TECHNISCHE MITTEILUNG NR. VTM 315-76 TECHNISCHE MITTEILUNG NR. VTM 869-27

Kennblatt-Nr. 315

Baureihe	WerkNr.
G 103C TWIN III SL	35001-35051

ATA-Code: 27-60
Bremsklappensteuerung

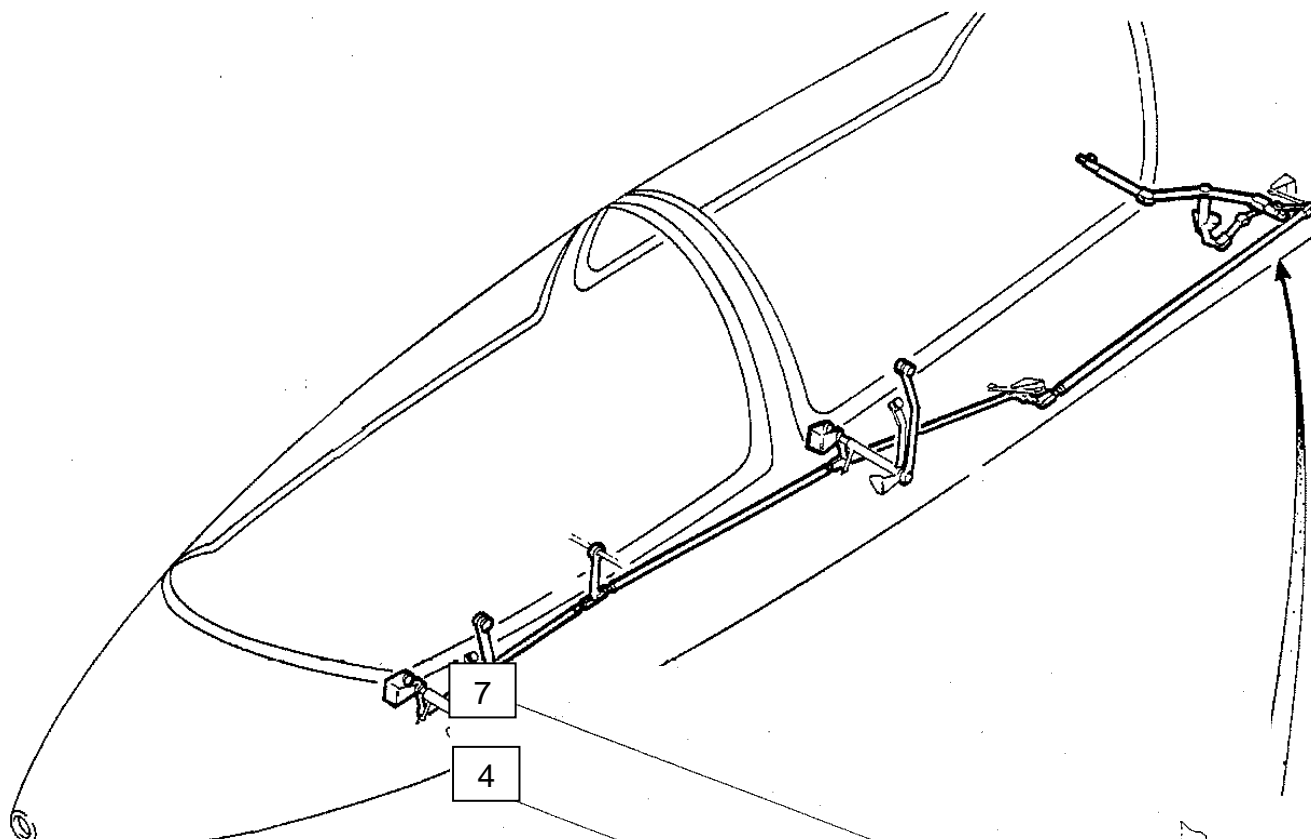
Grob wurde ein Vorfall berichtet, bei dem an einem G 103C TWIN III ACRO im Rahmen der Vorflugkontrolle ein Bolzen der Bremsklappenlenkung gefunden wurde, der versagt hat. Bei der metallurgischen Untersuchung des gebrochenen Bolzens wurde ein doppelseitiger Biegedauerbruch als Schadensursache festgestellt. Da der Bolzen nur gering durch Biegewechselspannungen belastet ist, wurde der Schaden vermutlich durch eine hohe Mittelspannung infolge eines zu hohen Schraubenanzugsmoments begünstigt. Aus diesem Grund wird als Vorsichtsmaßnahme ein sofortiger Austausch und Einbau mit richtigem Schraubenanzugsmoment (siehe Pkt. 1.8.5) des Bolzens angeordnet.

- 1.8.1 Flugzeug abrüsten.
- 1.8.2 Hinteren Sitz ausbauen.
- 1.8.3 Innere Haupttradabdeckung ausbauen.
- 1.8.4 Zugangsdeckel hinter dem hinteren Sitz ausbauen.
- 1.8.5 Bolzen LN9037-M6x60 aus der BK-Umlenkung 103B-4437 ausbauen und durch neuen Bolzen ersetzen. Neue Stoppmutter LN9348-M6 verwenden (siehe Abbildung S. 4).
Anzugsmoment: 6,4 Nm

Anmerkung: Alternativ kann ein Bolzen LN9037-M6x62 eingebaut werden. Es ist hierbei eine zusätzliche Unterlegscheibe LN 9025-6,4 am Schraubenkopf zu verwenden.

- 1.8.6 Sämtliche Steuerungsteile der BK-Umlenkung und der Befestigung durch Sichtprüfung auf Beschädigung prüfen (bei Bedarf Lupe mind. 10-fach verwenden). Beschädigte Teile sind auszutauschen (siehe auch Tabelle S. 4)
